Tramway T10 La Croix-de-Berny (Antony) - Place du Garde (Clamart)

PORTER A CONNAISSANCE RELATIF AU DOSSIER DE DÉCLARATION AU TITRE DE LA LOI SUR L'EAU

Page	Modification	Commentaire
	Prises en compte des remarques de la DRIEE suite à la réunion du 25/02/2020.

Cette version du Porter à connaissance a été enrichie avec les réponses apportées aux questions de la DRIEE sur la version initiale de ce document, et émises dans son courrier de réponse du 28 novembre 2019. Cette version intègre également les compléments et réponses aux questions posées oralement par la DRIEE lors de la réunion organisée entre elle et les Maîtres d'Ouvrage, le 25 février 2020. Les compléments sont identifiés par une police de couleur rouge.

Figure n°1 - Coupe de principe d'écoulement des eaux pluviales des trottoirs vers les espaces verts

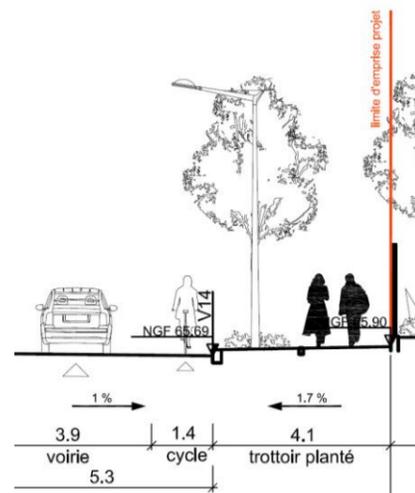
Page 16, vous indiquez que la réalisation de la section à trois voies implique des reprises de l'assainissement ouest de la RD2, modifications qui seront présentées dans un second porter-à-connaissance. Or, votre porter-à-connaissance actuel concerne l'aménagement de cette section à trois voies. Vous voudrez bien détailler les modifications prévues ainsi que le mode de fonctionnement du réseau d'assainissement pour la gestion des eaux pluviales.

Ces évolutions visent principalement à accéder à la requête qui émanait du courrier d'accompagnement du récépissé de déclaration initial de la Police de l'Eau. La demande d'interception des eaux de ruissellement par les espaces verts a été entendue par les Maîtres d'Ouvrages et des études ont été diligentées, dont le résultat est intégré au présent PAC. Ainsi pour les événements pluvieux courants, les eaux de ruissellement des surfaces imperméables des trottoirs peu circulés ne sont plus canalisées à l'égout mais peuvent librement circuler dans les bandes plantées. Les zones concernées sont situées sur les communes de Châtenay-Malabry et d'Antony qui ont une exploitation raisonnée des trottoirs (réduction du salage hivernal notamment). Les eaux excédentaires se dirigent gravitairement vers les caniveaux et avaloirs en bordure de voirie comme prévu au DLE initial.

La vue de bordure entre le trottoir et l'espace vert a été arasée à 0 cm au lieu de 5 cm, pour permettre une circulation des eaux au travers des bandes plantées et des espaces verts. Les pentes et les bassins versants n'ont pas été modifiés (voir coupe de principe).

Figure 19 : Principe général de gestion des eaux pluviales – Projet modifié (1/3), source : Études PRO - Groupement SARA

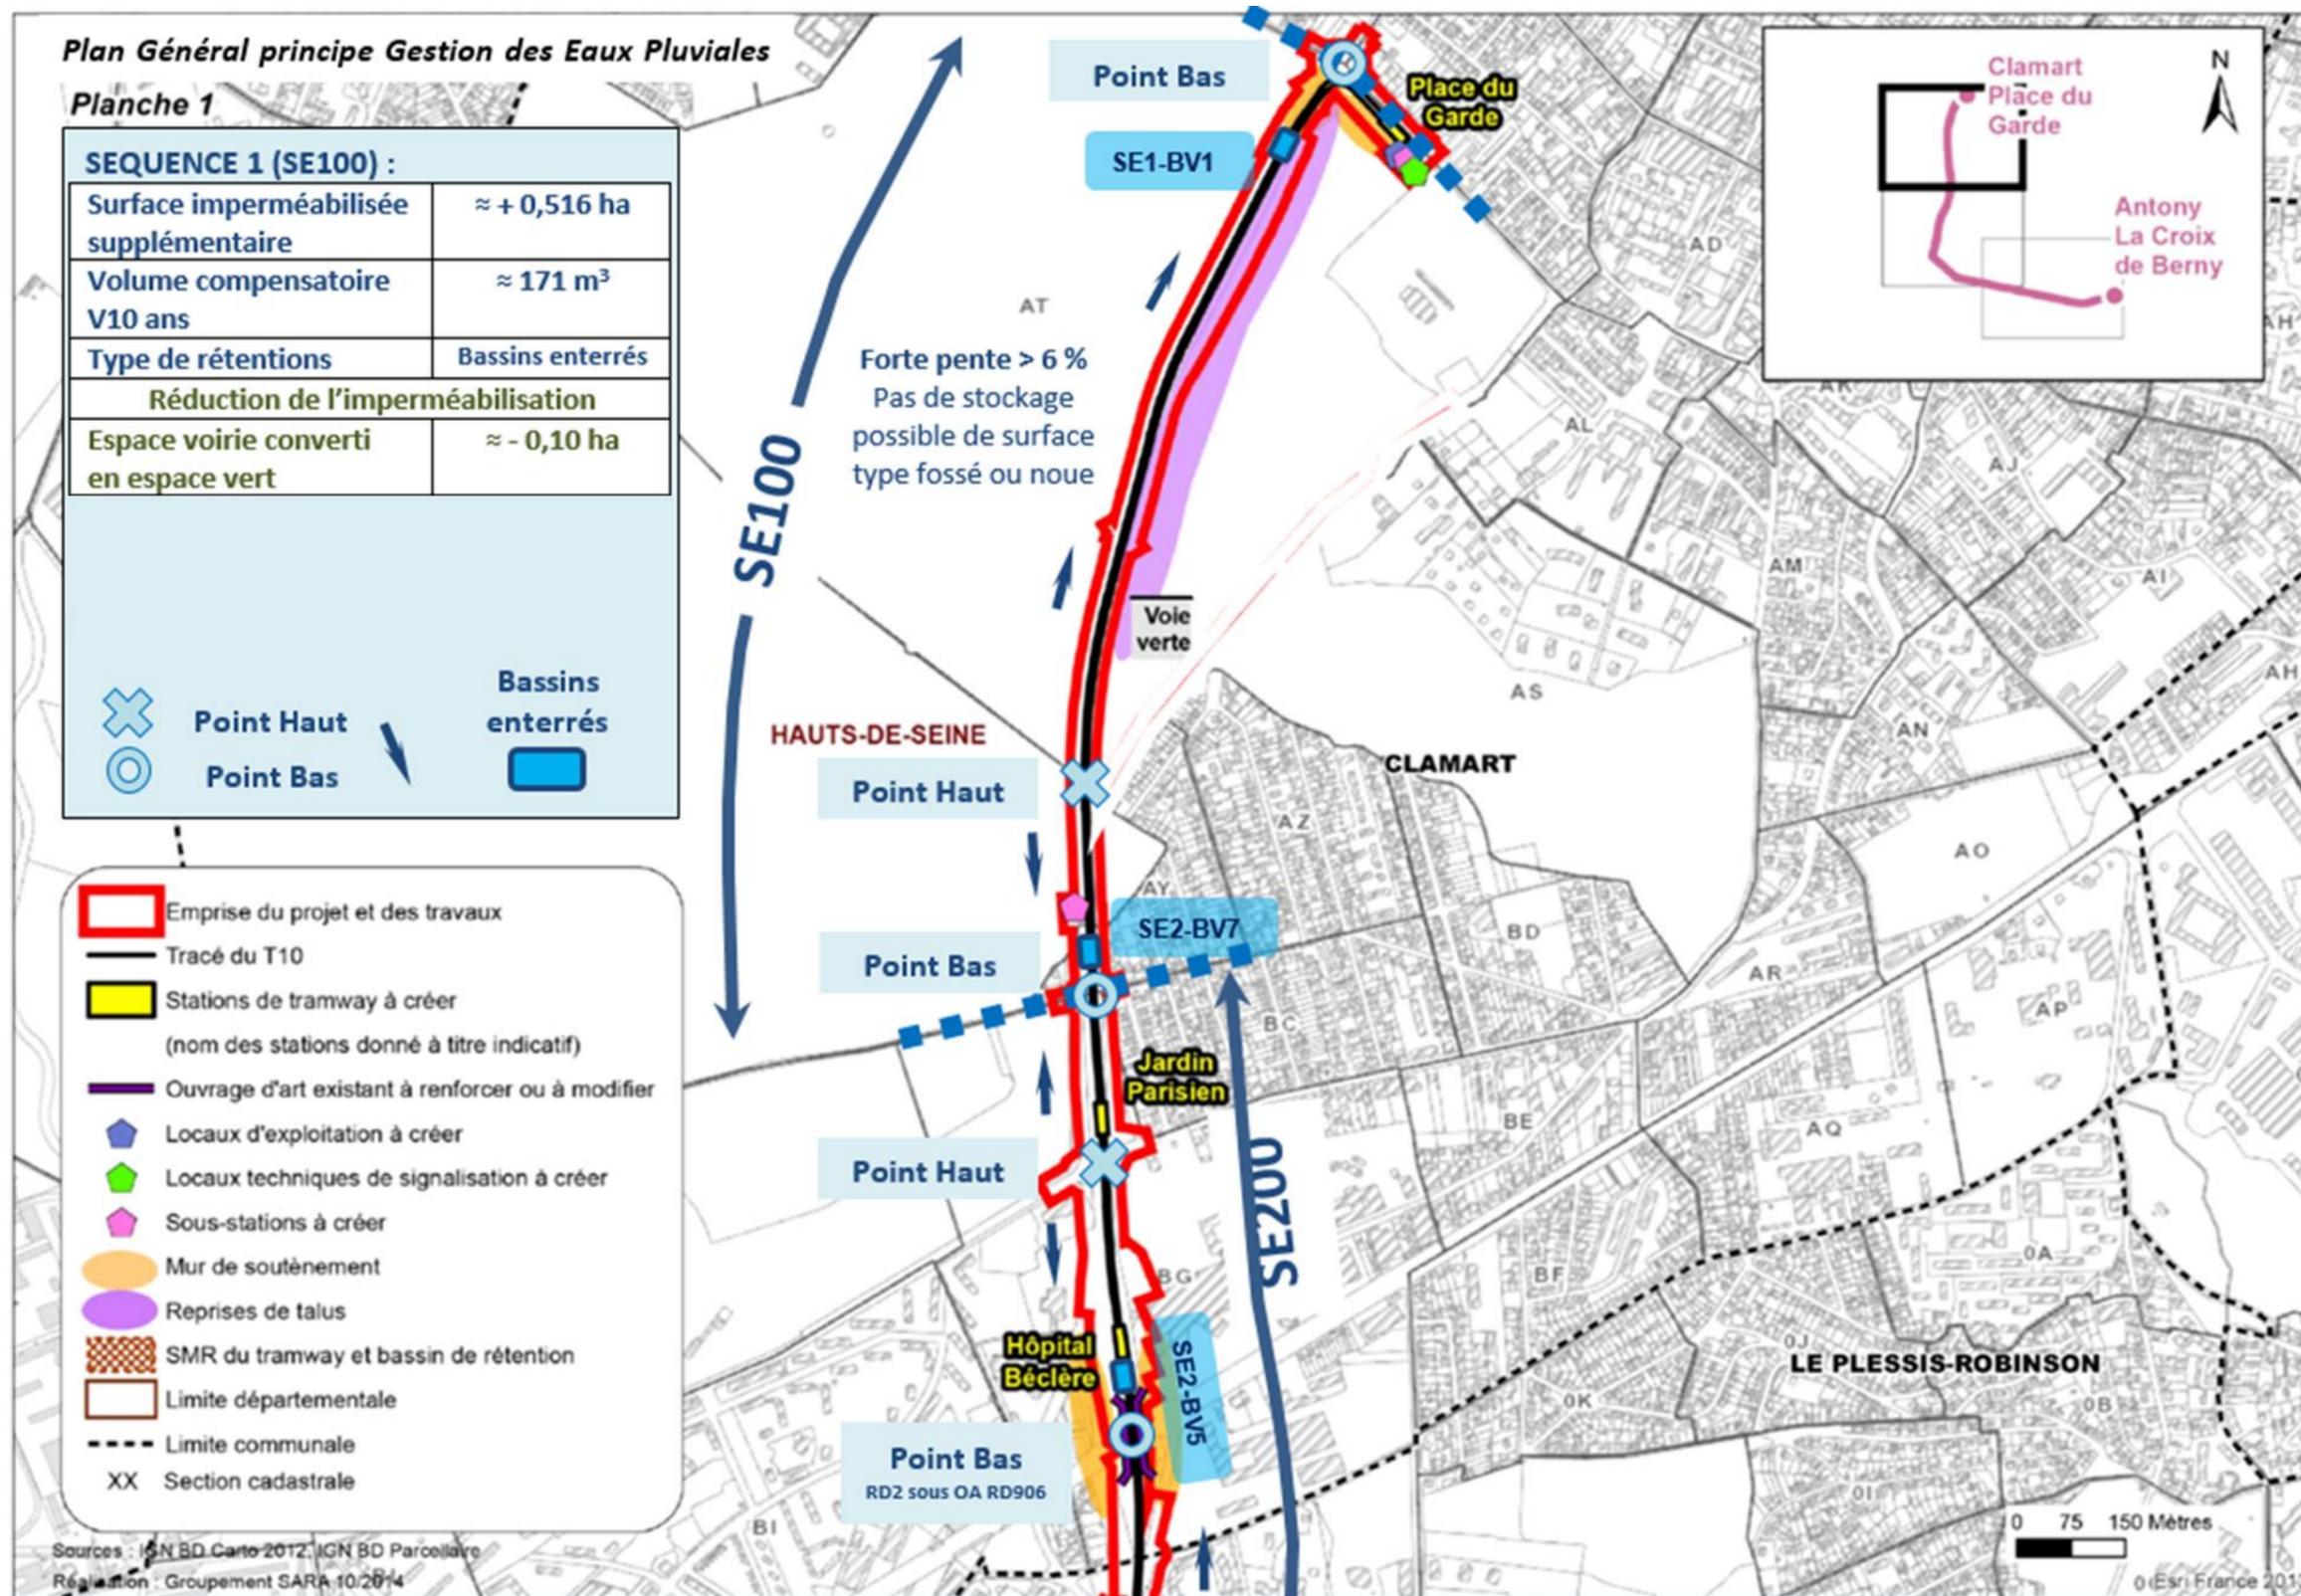
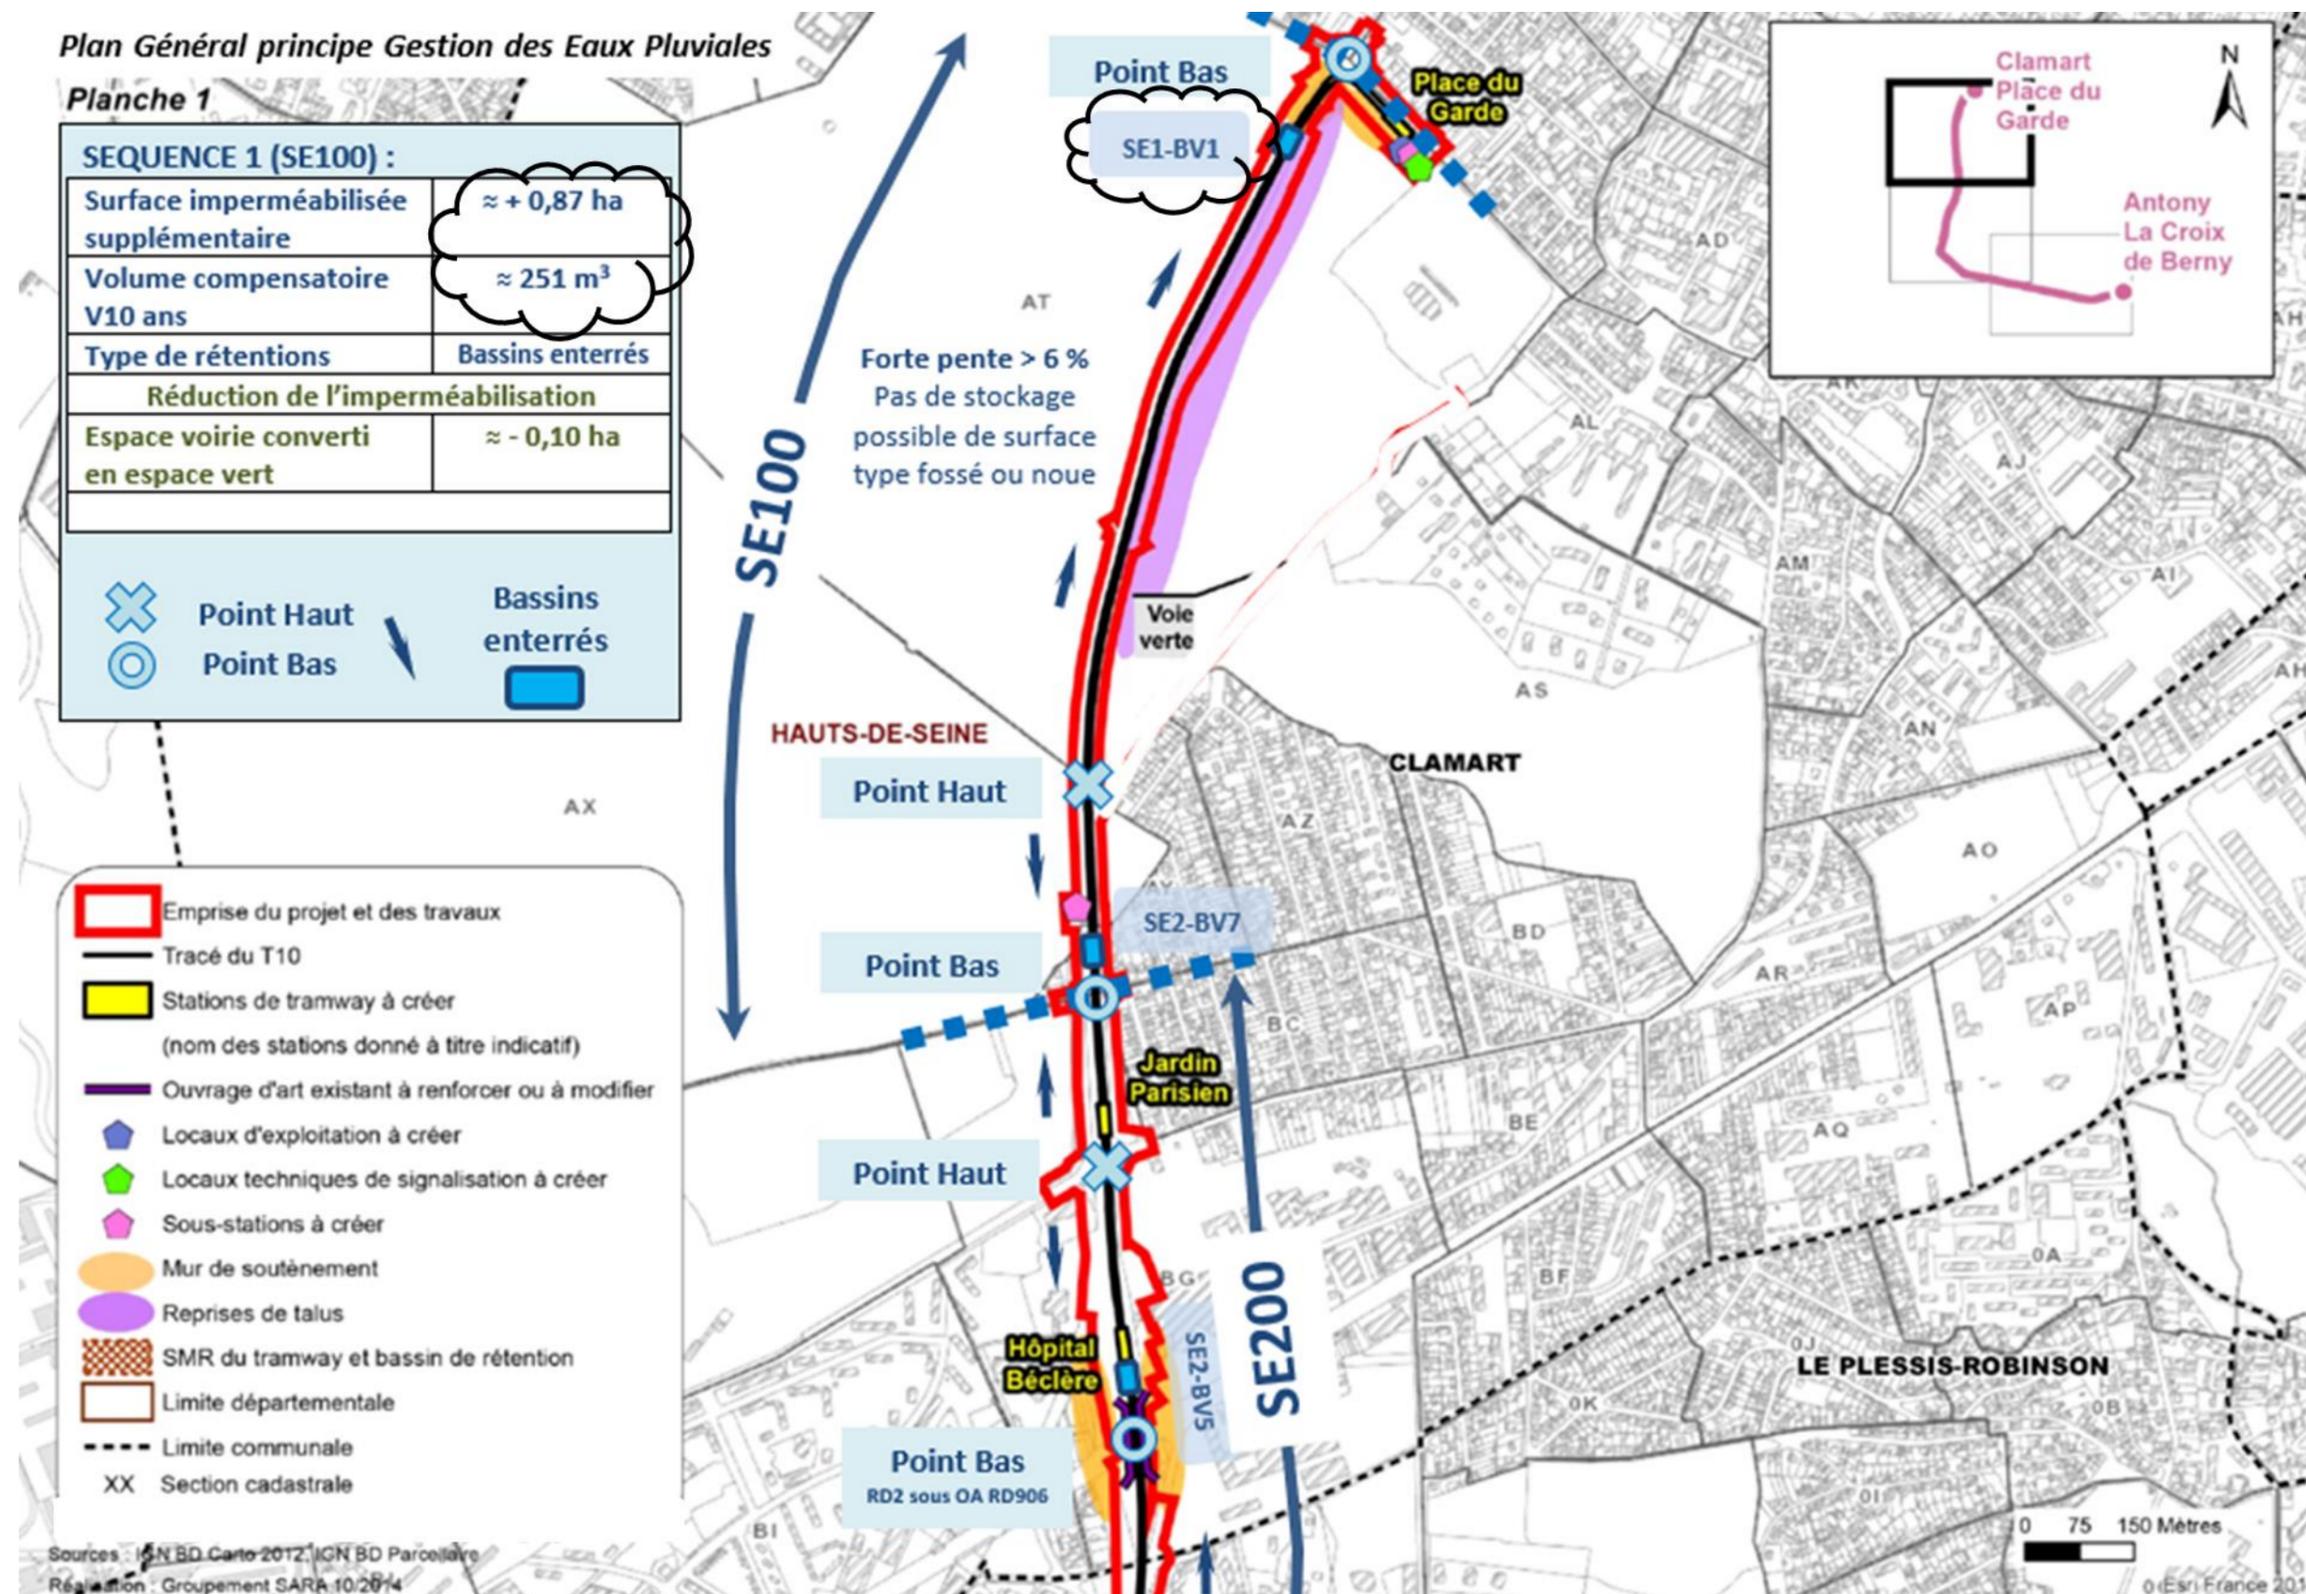
Le principe d'implantation des bassins reste identique au projet initial. Toutefois, afin de prendre en compte l'imperméabilisation supplémentaire liée aux modifications du projet, des modifications apparaissent dans la volumétrie, la position et le nombre de bassins nécessaires.

Par la suite est disposé, en vis-à-vis, le synoptique de l'assainissement tel que présenté dans le dossier de déclaration initial (page de gauche) et dans le projet modifié (page de droite). Pour plus de clarté, les modifications (techniques ou de calculs) entre les deux séries de planches sont identifiées par des nuages.
